## 1. ADENDA A PROYECTO: DEFINICIÓN DE PASOS DE PEATONES SOBREELEVADOS

**ADENDA A PROYECTO DE PAVIMENTACIÓN DE LA AVENIDA CORAZÓN DE JESÚS**  
 PROMOTOR: EXCMO. AYUNTAMIENTO DE LA ALMUNIA DE DOÑA GODINA.

DETALLES Y SECCIONES

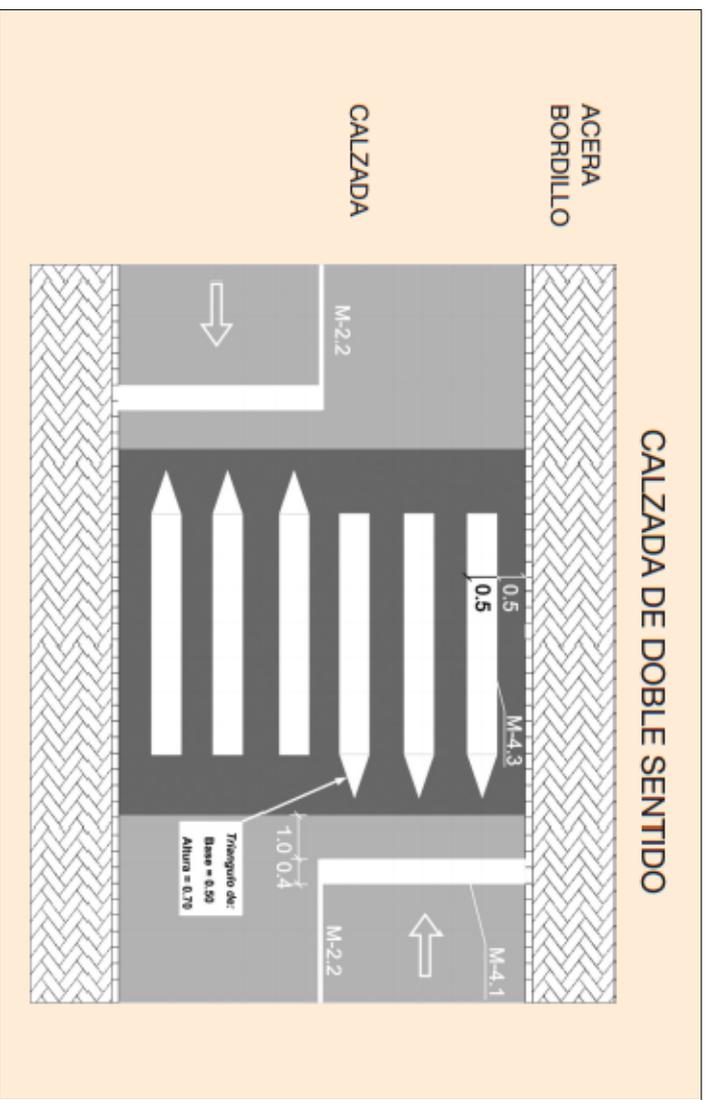
Hay dos posible ubicaciones para los pasos peatonales sobre elevados, una cuando se ejecuta con acera a "cota 0", es decir cuando la cota de la acera es la misma o casi la misma que la de la calzada y cuando la acera está elevada.

En ambos casos la sección longitudinal del paso de peatones respecto la calzada estará formado por una sección trapezoidal con 2 partes en pendiente, a partir de ahora "rampas" y una en horizontal, con las siguientes dimensiones:

- Altura 10 cm  $\pm$  1 cm
- Longitud de la zona elevada 4 m  $\pm$  20 cm
- Longitud de rampas entre 1 y 2,5 m (un metro para zona 30, 1,50 m para 40 km/h y **2,50 m para zona de 50 km/h**)

En los pasos de peatones sobreelevados con acera a "Cota 0" se prevé una sección transversal con pendientes del 3% hacia el exterior y una pendiente final del 8% para adaptarla a la cota de la acera rebajada.

En los pasos de peatones sobreelevados a cota de acera, se prevé una sección transversal con pendientes del 3% hacia el exterior y en el lateral, se prevé a lo largo de los cuatro metros centrales la colocación de un drenaje longitudinal de 20 cm de anchura y altura acorde al paso sobreelevado.

Si fuera necesario generar pendientes para adaptar la altura del paso a la de la acera se emplearan pendientes del 8% como máximo.
